41f921a5-a5d8-46b9-a267-c44d063107ac

Solicitação da incorporadora para acesso ao coreto na rotatória

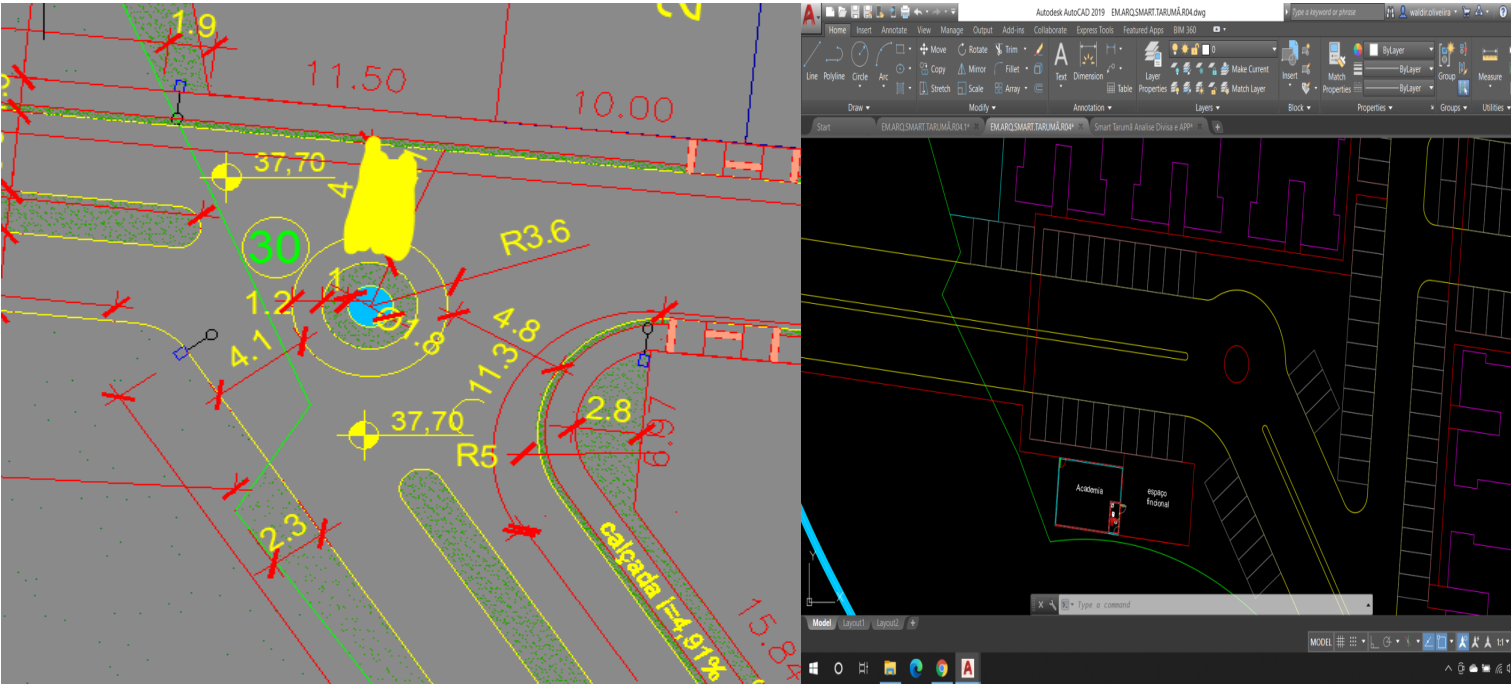
Adicionar a faixa de pedestre solicitada pela incorporação, indicada na figura.
